Parecer Técnico IEF/NAR TIMÓTEO nº. 20/2026

PARECER ÚNICO

O objetivo deste parecer é analisar as intervenções realizadas em caráter emergencial de implantação de um Bueiro Duplo Tubular Metálico (BDTM Ø 2,80 m), ocorrida para a implantação de variante temporária, reconstrução da pista de rolamento no km 50,3 da Rodovia MG-123, Trecho: Alvinópolis – Entrº MGC-120, no município de Alvinópolis, tendo em vista que houve o rompimento da pista de rolamento, sob jurisdição da 40ª URG/Coronel Fabriciano do DER-MG, estão sob posse mansa e pacífica do DER-MG.

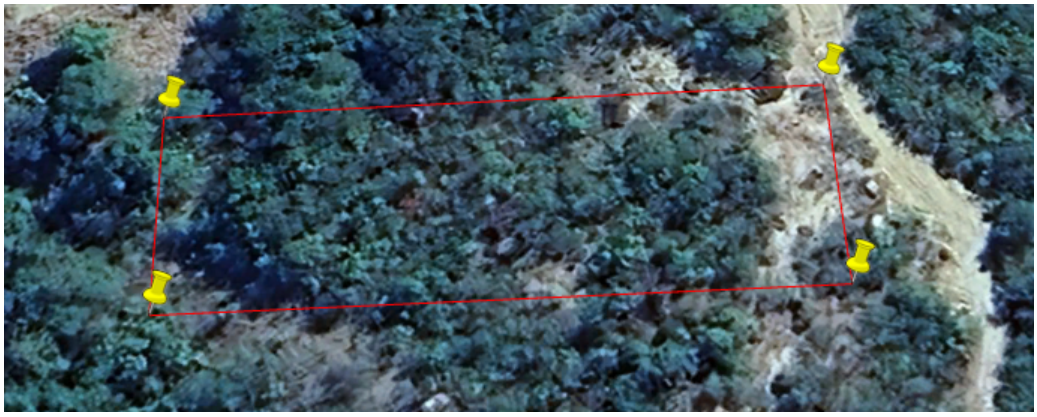
A compensação florestal da intervenção em Áreas de Preservação Permanente será na modalidade regularização fundiária, considerando a proporção 1:1 a área a ser doada será referente a 0,2673 ha, de acordo com Decreto nº 47.749/2019:

A compensação será realizada na propriedade denominada Fazenda Boa Sorte, inserida no Parque Estadual de Sete Salões. A área de compensação está localizada na sub-bacia hidrográfica do Rio Caratinga (DO 5), pertencente à Bacia Hidrográfica do Rio Doce e a área da intervenção está situada na sub-bacia do rio Piranga que também pertence à Bacia do Rio Doce, o que atende a legislação vigente.

Abaixo tem a imagem da área a ser doada e o quadro do prazo de condicionantes a ser seguido.

As coordenadas da área são: 253842 - 7869951, 253930 - 7869956, 253932 - 7869926 e 253844 - 7869920.

O projeto foi analisado e deferido.
